Coordinación General de Puertos y Marina Mercante.
Unidad Administrativa Responsable de la contratación:
Administración Portuaria Integral de Manzanillo, S.A. De C.V.
Responsable de la Contratación: Gerencia de Ingeniería.
Procedimiento de contratación: Por Licitación Pública Nacional
No. LO-009J3B002-E28-2017 (API-ZLO-28-17)

ACTA DE JUNTA DE ACLARACIONES

3.- Motivo: Realizar la junta de aclaraciones correspondiente al Procedimiento por Licitación Pública No. **LO-009J3B002-E28-2017 (API-ZLO-28-17)** Objeto del procedimiento "**Mantenimiento a bitas y defensas de los muelles de las Bandas A, B y C, tramo 15, muelle fiscal y muelle de cruceros en el Puerto Interior de San Pedrito.**"

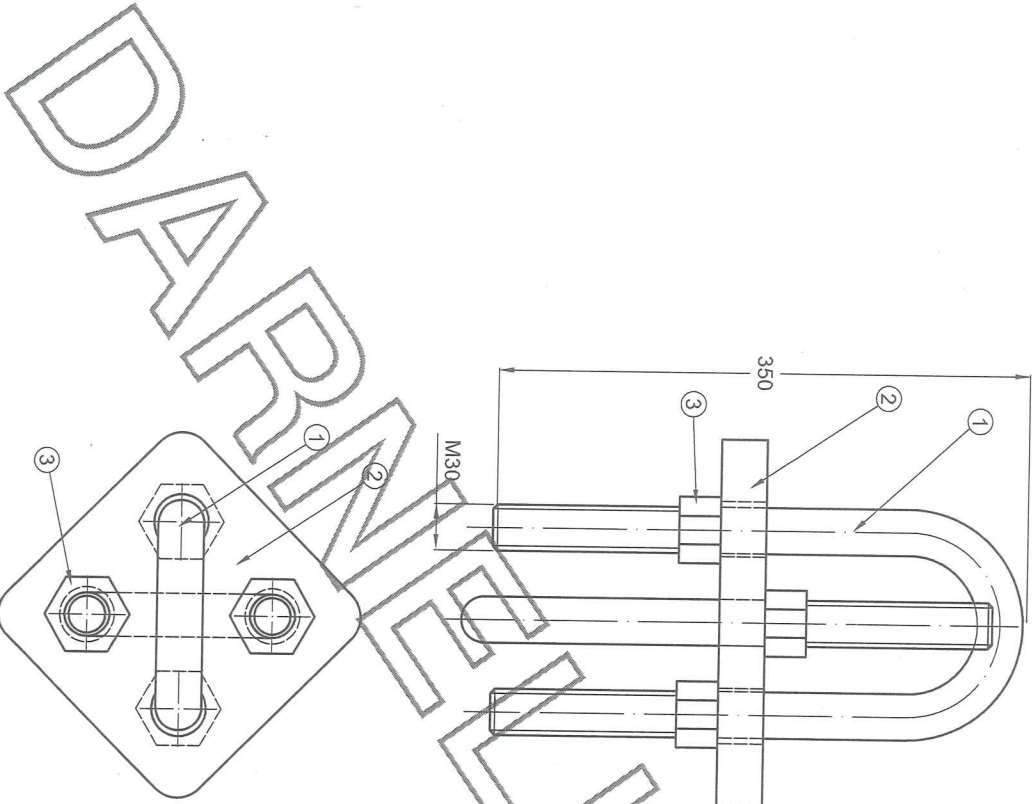
Pregunta 1. Con relación al tensor de cadena tipo US BOLT M30 favor de ampliar la especificación ya que no se encuentra en el mercado. Si fuera posible proporcionarnos una fotografía.

Respuesta: El licitante deberá considerar un tensor de cadena tipo US BOLT M30 marca DARNELLPROP. (Se anexa croquis).
